Direzione Programmazione Strategica,  
Politiche Territoriali ed Edilizia

Settore Copianificazione Urbanistica Provincia del Verbano Cusio Ossola  
pietro.gamalero@regione.piemonte.it

Allegato "A" alla Deliberazione della Giunta Regionale n. <sup>55-11977</sup>..... in data ~~4-8-2000~~ <sup>4-8-2000</sup> relativa all'approvazione della variante al PRGC del Comune di Gravellona Toce. Elenco modificazioni introdotte "ex officio" ai sensi dell'11° comma dell'art. 15 della L.R. 5.12.1977 n° 56 e s.m.i.:

Figura 1

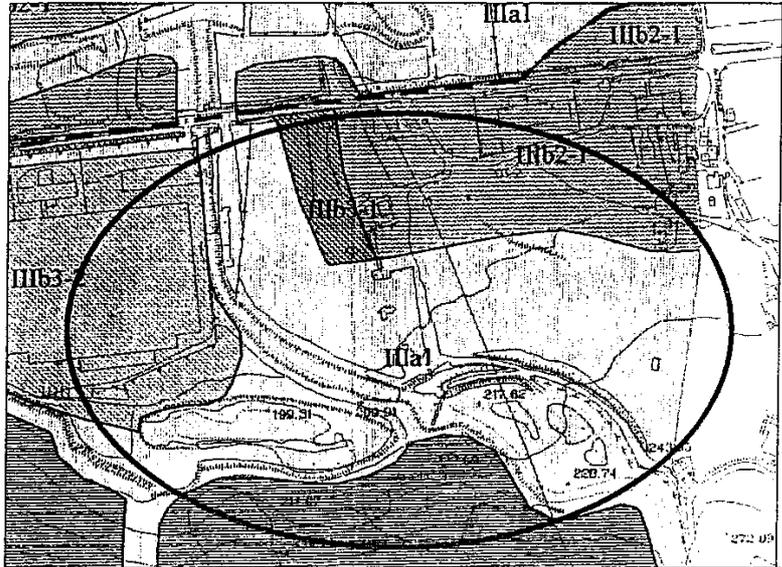
Per quanto riguarda la frazione Pedemonte, interessata dalla riattivazione del conoide del Rio Lovich gli ambiti territoriali attualmente inseriti in classe IIIb3-1 vengono riclassificati in classe IIIb3-2.

Le classificazioni idrogeomorfologiche riferite all'ambito evidenziato sono modificate come da allegata Figura 1.

Figura 4

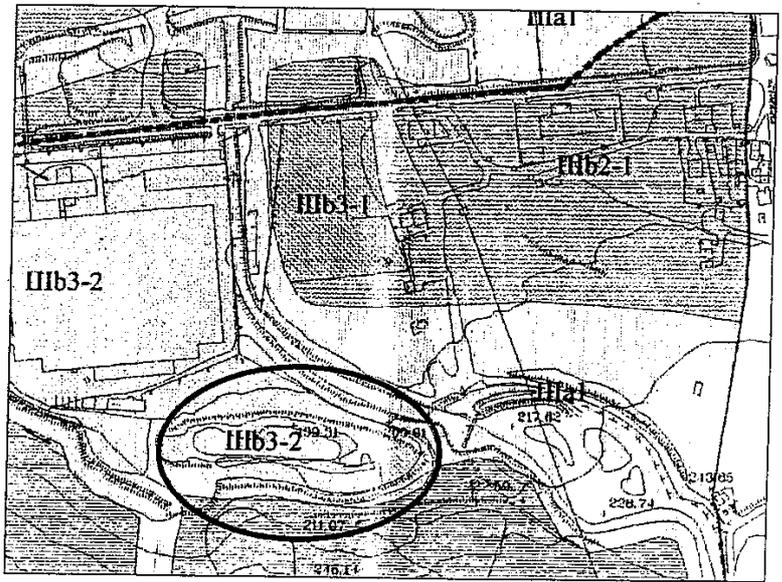
Quale nono comma è inserito il seguente periodo: “Per quanto riguarda i settori inediticati posti in sponda sinistra del Rio Frassino, a monte della S.S. del Sempione, e classificati IIIb3-2 (Figura 4), potrà essere consentito il solo deposito del materiale di scavo e la realizzazione dei necessari impianti di cantiere e di trattamento della costruenda galleria, o eventuali successivi utilizzi degli impianti stessi per altre finalità simili, purché venga attestata l’assenza di pericolosità residua tramite apposita certificazione redatta da un professionista abilitato. Dovrà, inoltre, essere garantita nel tempo la costante manutenzione delle opere di mitigazione già realizzate.”.
